**Assunto:** Encaminhamento do Relatório de Ocorrência 032/2019/COMPDEC

**RELATÓRIO DE OCORRÊNCIA nº 032/2019**

PROPRIETÁRIO / TEL.	PREFEITURA MUNICIPAL DE OURO PRETO		
NATUREZA DO IMÓVEL:	PÚBLICO		
ENDEREÇO:	ACESSO DA RUA JOÃO BASTOS FILHO A BR 356		
REFERÊNCIA:	PASSARELA LOCALIZADA AO LADO DO CAMPO DO PROGRESSO E DE ACESSO A BR 356		
RG/CPF/CNPJ:			
CONTATO:			
SOLICITANTE:	CAMARA DE VEREADORES DE OURO PRETO - VANTUIR DA SILVA		
<b>COORDENADAS DO LOCAL:</b>			
X:	Y:	Datum:	Zona:

Foto 1 - Vista da passarela de acesso entre a rua João Bastos Filho e à BR 356.

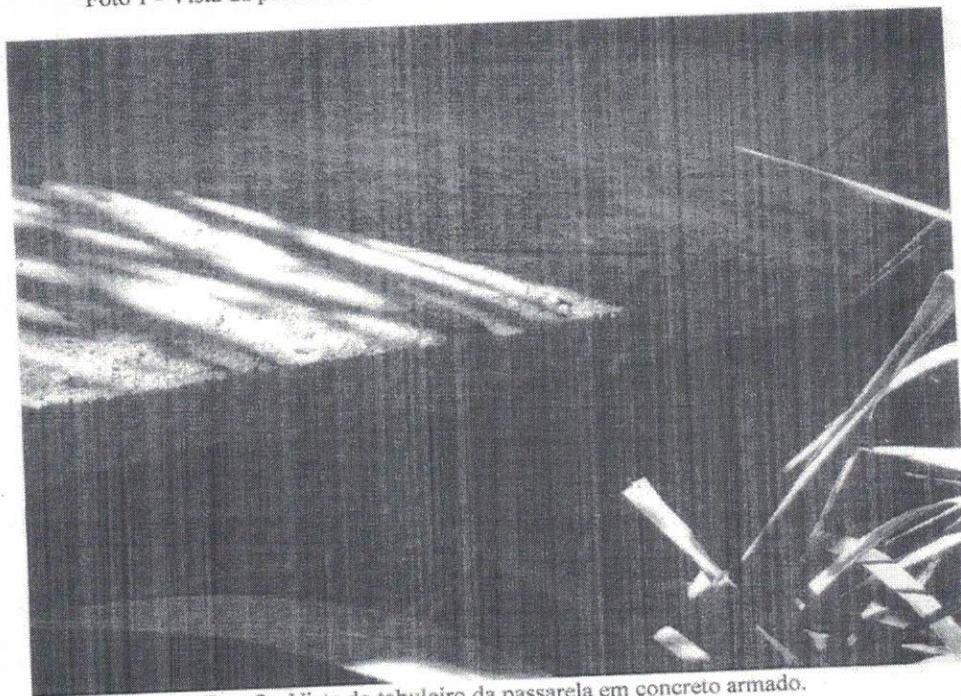
- Foi observado que na passarela não há sistema eficaz e dentro das normas de segurança contra quedas, tipo corrimão e guarda corpo.
- Foi observado que há o lançamento de águas do sistema sanitário na base do encontro da passarela que fica na parte da BR 356, contribuindo para que o material da base de carreado e poderá prejudicar a base do encontro. Verificar se a tubulação é pertencente a edificação que se encontra ao lado, hoje denominado como Casa Verde. Caso não seja de responsabilidade do empreendimento citado, realizar a identificação de tal.

- Instalação, em caráter de urgência, de sistemas de segurança, como guarda corpo e corrimão.
- Realizar a confecção do encontro da extremidade, ao lado do Campo do Progresso, que está apoiada em solo, para que se evite o carreamento de material pelo rio e posteriormente uma instabilidade do apoio.
- Realizar a supressão da vegetação para uma melhor visualização das condições dos apoios da passarela.
- Realizar a retira da tubulação, a qual está realizando o lançamento na base do encontro da passarela.
- Realizar a manutenção da passarela periodicamente para verificar indícios que possam afetar a estrutura e estabilidade.
- Realizar estudo de viabilidade para construção de uma nova passarela no local.

Foto 2 - Vista do tabuleiro da passarela em concreto armado.

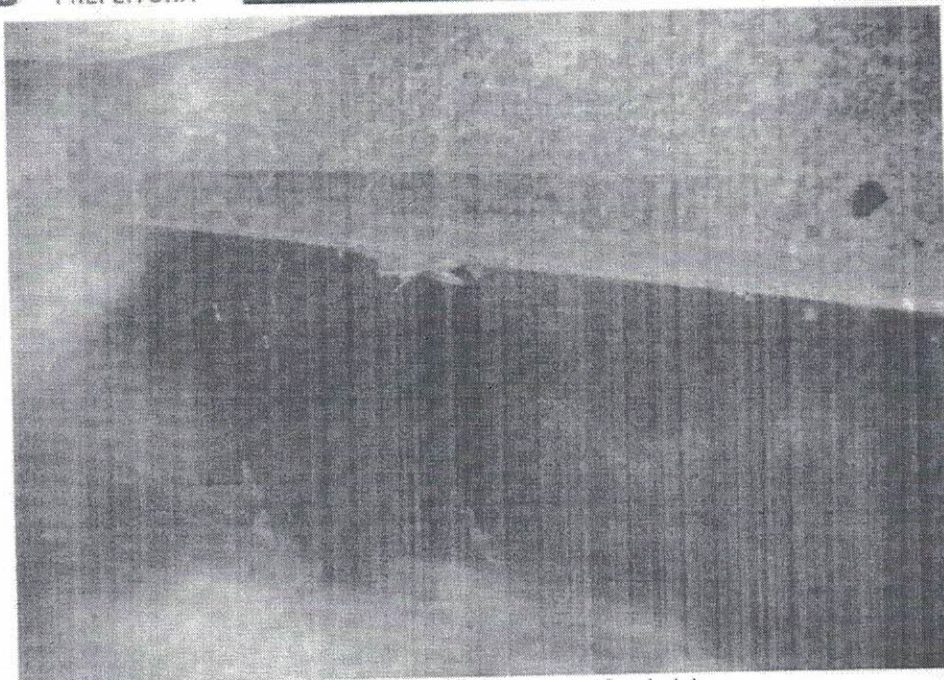
- Não foi observado trincas no tabuleiro da passarela que indique uma deformação do apoio.

Foto 3 - Vista do trilho de suporte do tabuleiro.

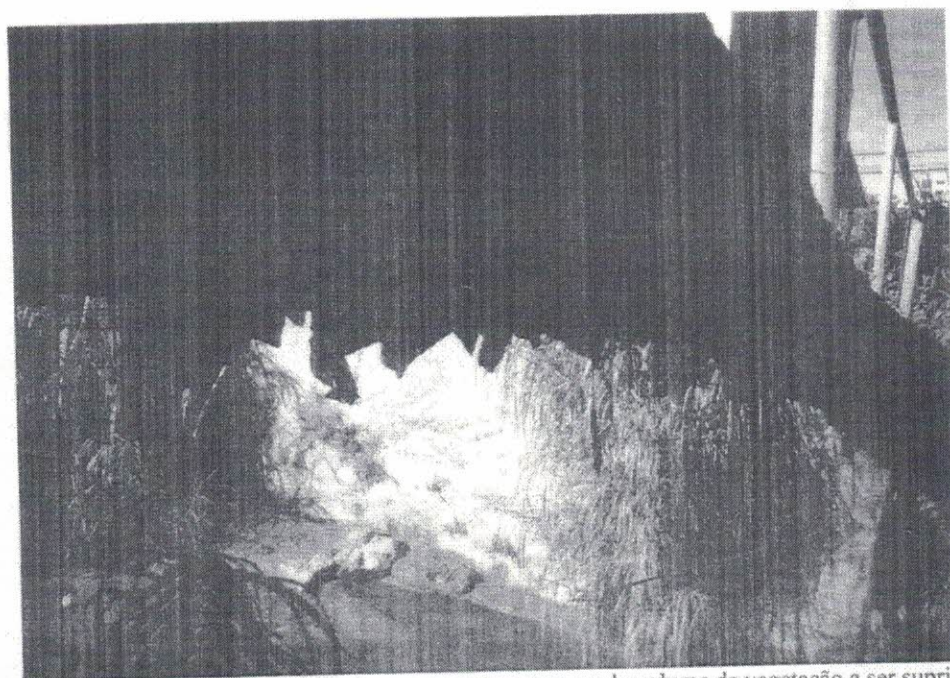
- Foi realizada vistoria no dia 09/04/19 para verificação das condições da passarela de acesso da rua João Bastos Filho à BR 356.
- A passarela foi confeccionada em concreto armado apoiada em trilho de ferro, e com um dos encontros em concreto e a outra extremidade apoiada em solo.
